**Avis de la Mission Régionale
d'Autorité environnementale
Provence-Alpes-Côte d'Azur
sur le projet de centrale photovoltaïque de Rochebrune
(05)**

n° GARANCE – 2020-2684

n°MRAE – 2020APPACA50

Figure 3: Plan masse du projet. Source : étude d'impact - Juin 2020.

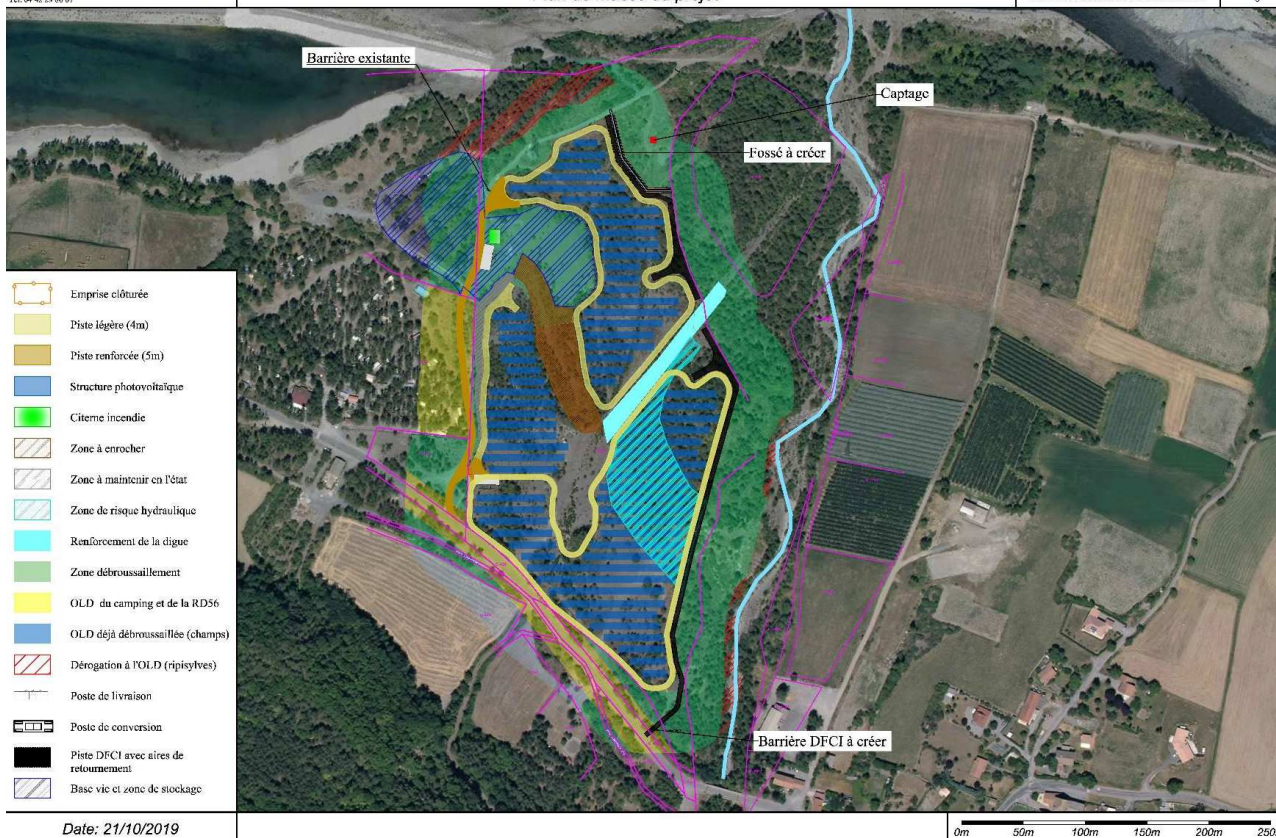
La surface clôturée de 5,74 ha est donc loin de constituer l'emprise totale du projet, contrairement à ce que mentionne le résumé non technique de l'étude d'impact, car sont omises les emprises des installations liées au poste de livraison, des travaux de raccordement au réseau électrique, des zones de stockage et de base vie en phase chantier, de la piste DFCI externe et des surfaces d'OLD. Dans le dossier d'étude d'impact, la surface d'emprise totale du projet n'est pas non plus clairement précisée. Il est indiqué que la base vie « sera installée à l'intérieur de la zone OLD et le long du chemin existant, n'impliquant pas de défrichage complémentaire ». Or le plan masse du projet (figure 88 de l'étude d'impact) montre une zone de base vie qui va au-delà de l'emprise des OLD.

- la dérogation à l'obligation légale de débroussaillage dans les ripisylves durancienne et du torrent de Clapouse, en accord avec la DDT (cf. figure 3) ;
- l'adaptation des techniques de débroussaillage dans la peupleraie sénescence en vue d'éviter de compacter les sols ;
- le renforcement de la frange arborée à l'Ouest du site par des plantations d'argousiers.

La MRAe recommande, comme dans son avis de 2018, d'inclure dans le périmètre du projet l'ensemble des travaux qui lui sont directement liés, incluant la base vie et le raccordement au réseau électrique, et d'évaluer de façon globale les incidences environnementales.

Figure 4: Localisation du projet par rapport à la Durance et au torrent de Clapouse.
Source : dossier de demande de permis de construire.

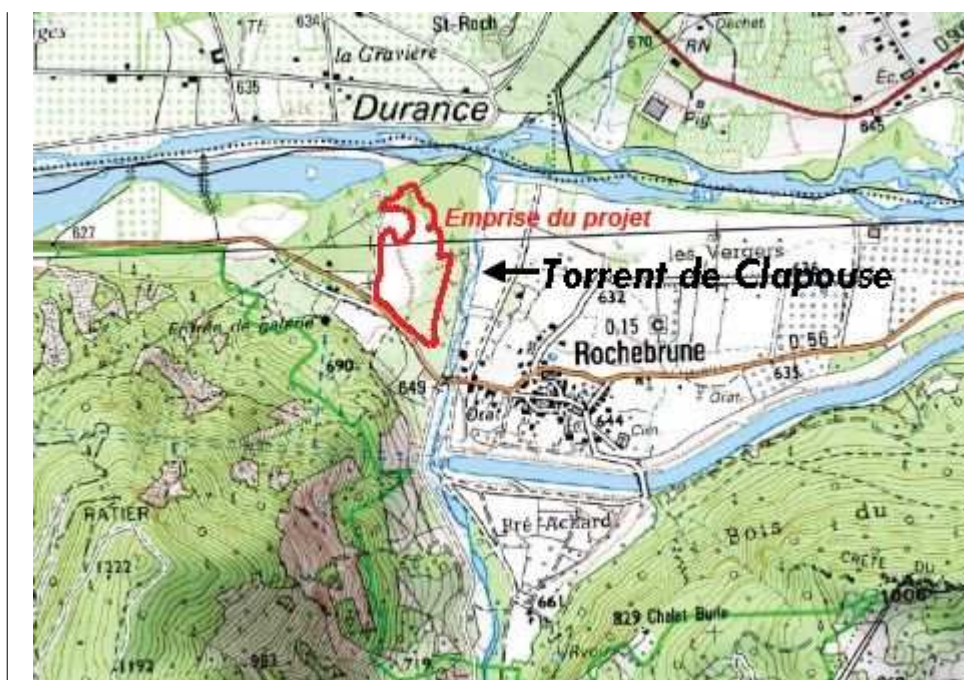
L'avis de la MRAe de 2018, en s'appuyant sur l'étude hydraulique jointe au dossier recommandait d'étudier une mesure de réduction géographique, afin d'éviter une implantation dans la bande de mobilité potentielle du lit actif du torrent de Clapouse, et de préciser les engagements du maître d'ouvrage à mettre en œuvre un suivi régulier de l'évolution de la berge rive gauche du torrent et un suivi topographique de la confluence du torrent et de la Durance.

L'étude hydraulique actualisée, jointe à l'étude d'impact, met en évidence que le projet est implanté en dehors du champ d'expansion des crues de la Durance pour la crue de référence centennale. L'étude précise que dans le cas d'une situation d'une crue centennale de la Durance associée à une crue centennale du torrent de Théus et à une crue décennale du torrent de Clapouse, en tenant compte des apports sédimentaire de ces torrents, le projet serait légèrement inondé à l'extrémité nord au niveau de la piste DFCI.

Le site est vulnérable aux crues torrentielles du torrent de Clapouse. Le porteur de projet prévoit le renforcement de la digue existante située au milieu de la centrale solaire. Il prévoit également de rehausser la garde au sol et de renforcer les fondations d'une partie des panneaux (7 300 m² concernés). Par ailleurs, le projet actualisé tient compte des risques d'érosion de berge par un recul de la limite sud-est des installations et prévoit un suivi de l'évolution de la berge rive gauche du torrent de Clapouse.

L'étude hydraulique prévoit une gestion sédimentaire de la confluence du torrent du Clapouse et de la Durance de sorte que la vulnérabilité de l'installation ne soit pas aggravée par un exhaussement du lit des cours d'eau. Pourtant cette mesure n'est pas évoquée dans l'étude d'impact proprement dite.

La MRAe recommande au porteur de projet de préciser les dispositions qu'il compte mettre en œuvre pour assurer l'entretien de la confluence de la Durance et du torrent du Clapouse, afin de ne pas aggraver la vulnérabilité de son installation au risque d'inondation.
